## VII. Grundlegende Einwendungen an der Vorgehensweise der Vorhabensträgerin zum Thema: Lärm- und Luftschadstoffbelastung der Betroffenen

### 1. Lärmauswirkungen

Abb. 1: Bild 6.14: Quantitative Beziehung zwischen Innenraum-Maximalpegel  $L_{max}$  und der Anzahl tolerabler flugbetriebsbedingter Schallereignisse in einer 8-Stundennacht [Spreng 2002]. G-12.1 Seite 104

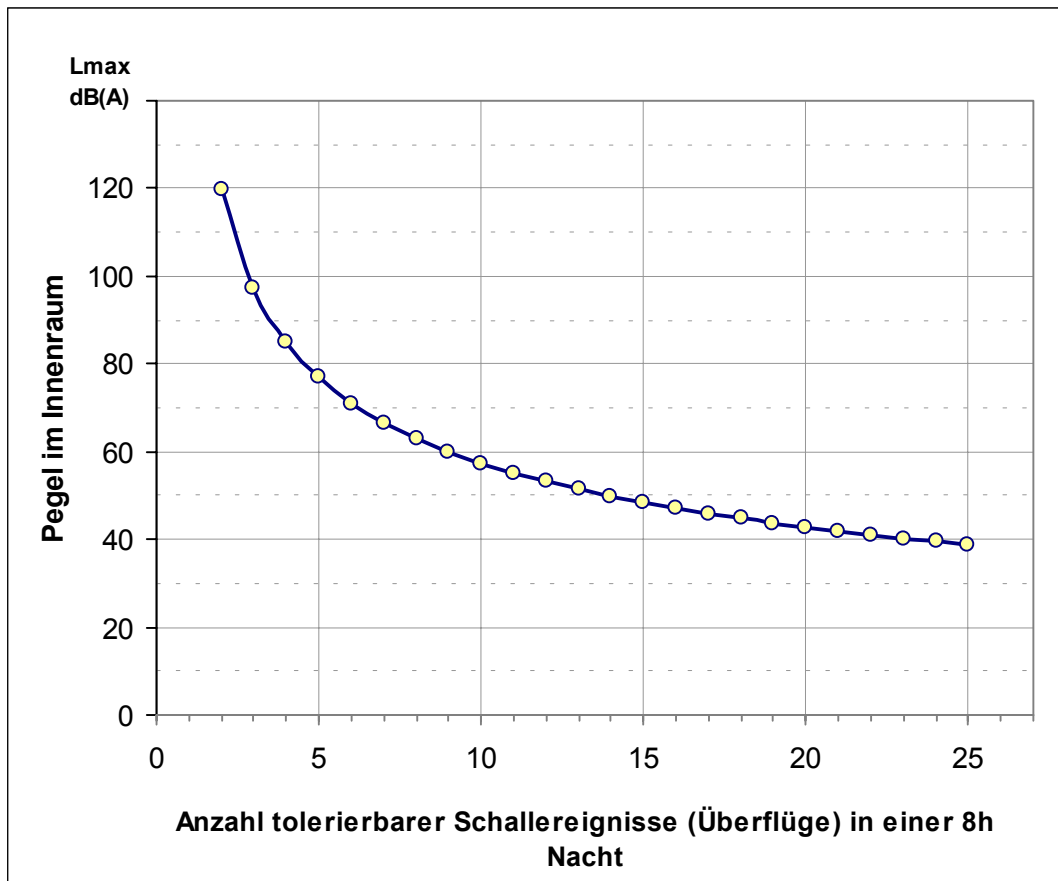
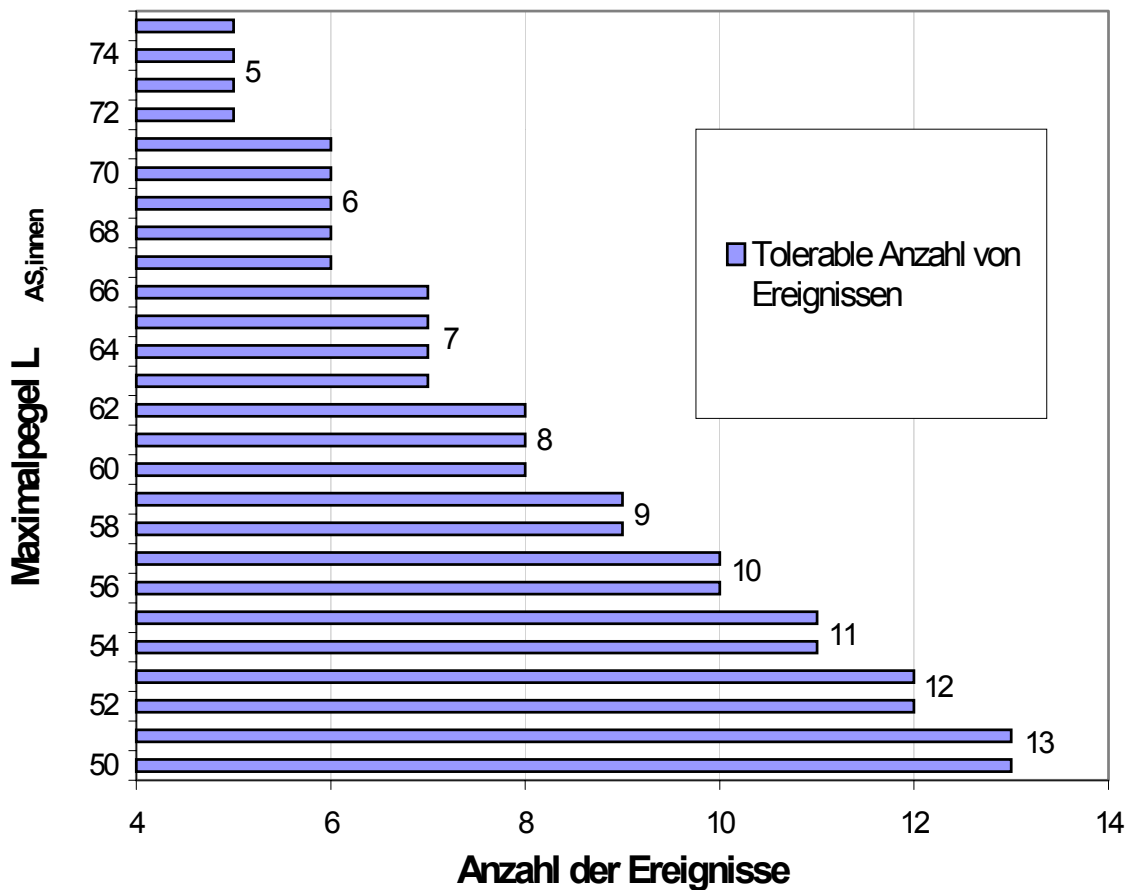
Die Fluglärmbelastungen werden systematisch unterschätzt. Das Gutachten setzt den Beginn der Belästigung bei Mittelungspegeln von 50 bis 55 dB (A) an. Geringere Pegel als 55 dB (A) würden in der Regel nicht als laut bezeichnet! (Lärmmedizinisches Gutachten G. 12.1 S. 113 ff.)

Alle Pegel-Häufigkeits-Kombinationen auf der Kurve in Abb. 1 erzeugen nach dem Modell von Spreng das gleiche Risiko. Die Anzahl der zulässigen Ereignisse ergibt sich aus Abb. 2. Vergleicht man nun den Kritischen Toleranzwert von 6 x 60 dB (A) innen mit dem Präventiven Richtwert von 13 x 53 dB (A) so erkennt man, dass nach Abb. 1 sogar acht Ereignisse von 60 dB (A) im Innenraum tolerabel wären. Denn sechs Ereignisse mit 60 dB (A) innen unterschreiten die Kurve gleichen Risikos in Abb. 1. Bei 13 Ereignissen mit 53 dB (A) im Innenraum wird die Kurve in Abb. 1 bereits überschritten, das heißt 13 Ereignisse mit 59 dB (A) innen sind nicht mehr tolerabel. Das ergibt sich auch aus Abb. 2, denn hiernach sind bei Innenraumpegeln von 53 dB (A) nur 12 Ereignisse zulässig.

Das Modell von Spreng ist somit nicht geeignet, das Schutzkonzept der Vorhabensträgerin zu stützen. Zu offensichtlich ist der Versuch, mit der Synopse und ihrer vermeintlich wissenschaftlichen Begründung das alte Jansen-Kriterium von 6 x 60 dB (A) zu stützen. Der Präventive Richtwert ist sogar, wie das obige Beispiel zeigt, gefährlicher, d.h. grenzwertiger, als der Kritische Toleranzwert.

Dies ist einmal mehr ein weiteres Indiz dafür, dass der Kritische Toleranzwert wissenschaftlich nicht begründbar ist und die Unterscheidung zwischen dem Kritischen Toleranzwert (KTW) und dem Präventiven Richtwert (PRW) nicht sinnhaft ist. Der Sachverständige Spreng hat sich zuletzt in Anhörungen des Regionalen Dialogforums (entsprechende Aktenvermerke werde gern vorgelegt) dahingehend geäußert, dass beim Handlungsbedarf auf den Präventiven Richtwert (PRW) abzustellen sei, d.h. auf den jeweils unteren Wert.

Allerdings fällt bei den Kurven von Spreng auf, dass es im oberen Maximalpegelbereich überraschend hohe Werte gibt. Auf die fehlerhafte Berechnungsformel wird unter den Ausführungen zur Umsetzung in dem Gutachten G 12.2 noch eingegangen. Die kritischen Cortisolkonzentrationen wurden fehlerhaft ermittelt.

Abb. 3: Beginn einer lärmbedingten Belästigung, Quelle Miedema 2002

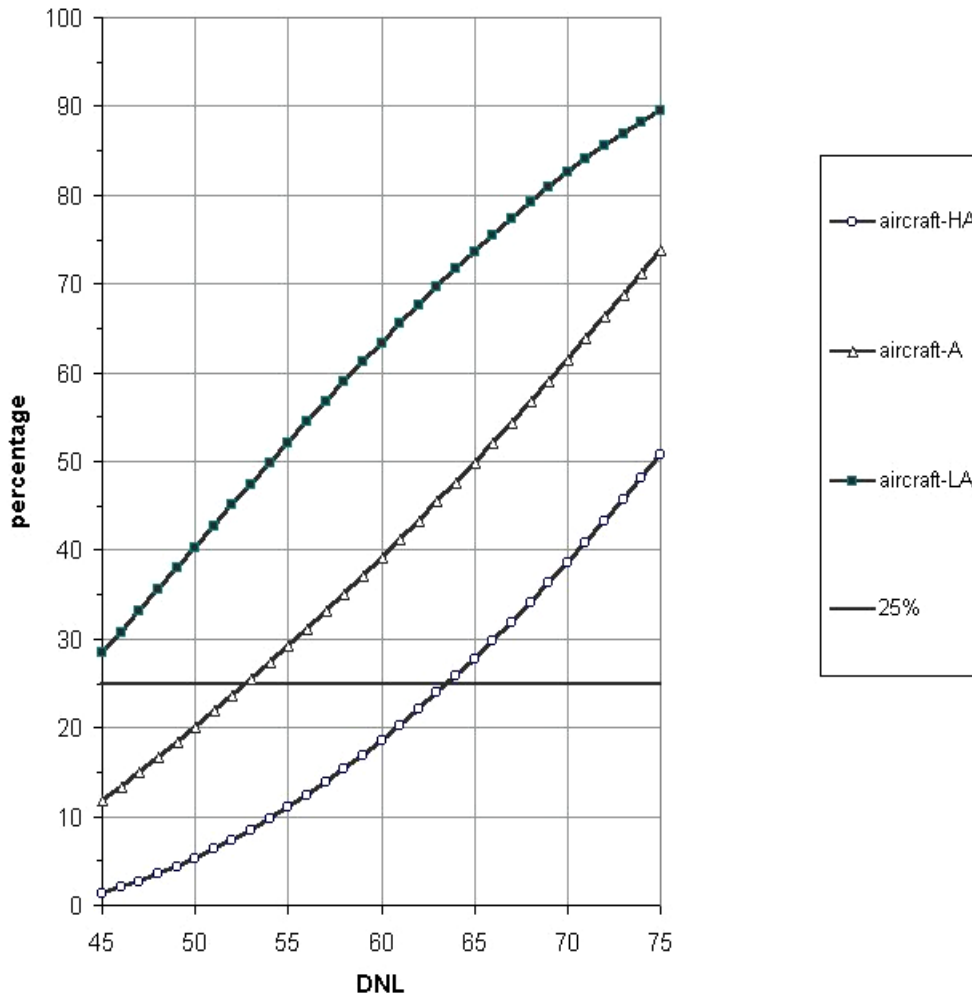
Diese Aussage ist wissenschaftlich nicht haltbar, denn die Belästigung verläuft auch unterhalb von 55 dB (A) linear. Dies ergibt insbesondere die Auswertung einer Vielzahl von Studien durch Miedema.

Der Beginn einer lärmbedingten Belästigung ist nicht bei 50 – 55 dB(A) anzusetzen, wie die Gutachter (ohne Angabe von Literaturquellen) behaupten. Dies zeigen z.B. die international anerkannten Belästigungskurven aus der Metaanalyse von Miedema [2002], hier wiedergegeben in Abb. 3. Der lineare Verlauf auch unterhalb 50 dB (A) ist erkennbar.

**dass die Belästigung an Hand des aktuellen international anerkannten Erkenntnisstandes neu ermittelt wird. Die Unterlagen sind erneut auszulegen, da fehlerhaft. Es gibt weit mehr Belästigte durch einzelne laute Ereignisse und auch bei wesentlich geringeren Dauerschallpegeln, da die Belästigungskurve linear verläuft.**

Abb. 4: Belästigungsangabe

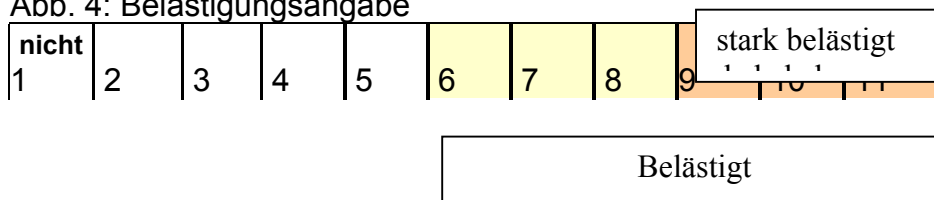
Die Aussage „laut“ (Gutachten G 12.1 S. 113 f.) ist nur sinnvoll in Bezug zu einer definierten Situation. Ein äquivalenter Dauerschallpegel über einen Beurteilungszeitraum von 6 Monaten wird nicht wahrgenommen, sondern es werden die vielen unterschiedlichen Geräuschsituationen erlebt, Belästigung ist Ausdruck eines negativen Erlebens. Der Begriff „laut“ ist daher nicht geeignet, die Schwelle für die Belästigung zu definieren. Auch die erhebliche Belästigung wird wissenschaftlich nicht korrekt begründet. Sie basiert auf einer Verwechslung der Angaben zur individuellen Belästigung im oberen Drittel einer Pegelskala (entspricht 28 %) und der Annahme zum Grad der Belästigung einer Gruppe, die 25 % betragen soll, damit sie als erheblich gilt (Gutachten G. 12.1, S. 114 ff.)

Als „stark belästigt“ (highly annoyed) werden nach Schultz [1978] diejenigen Betroffenen bezeichnet, die in Befragungen auf einer kontinuierlichen Belästigungs-Skala wie oben in Abb. 4 einen Wert angeben, der etwa 72 % der Skalenlänge erreicht oder überschreitet.

Diese Ausführungen sind wissenschaftlicher Nonsense. Die Stärke einer Belästigung ist nicht identisch mit der Erheblichkeit einer Belästigung. Der Satz ist ein Zirkelschluss und gibt keine Begründung dafür her, weshalb für den präventiven Richtwert auf 25% stark Belästigte abgestellt wird. Die Beurteilung der Erheblichkeit ist keine medizinische Erkenntnis, sondern es erfordert eine politische Setzung, wie viel % stark Belästigte gesellschaftlich akzeptiert werden. Die Entscheidung darüber, ab wann eine Belästigung als erheblich zu gelten hat, ist eine Rechtsfrage. Die starke Belästigung ist nach internationalen Konventionen weit unterhalb von 25 % anzusetzen. Ergänzend wird auf die im Auftrag der Initiative Zukunft Rhein-Main (ZRM) von Dr. Christian Maschke erstellte Fehleranalyse und Stellungnahme zum Lärmschutzkonzept in dem Gutachten G 12.1-2, Ausbau Flughafen Frankfurt/Main, Bericht 05-IRM-050207 S. 13 ff. verwiesen.

**dass für die Festlegung des präventiven Richtwertes auf 10% stark Belästigte abgestellt wird.**
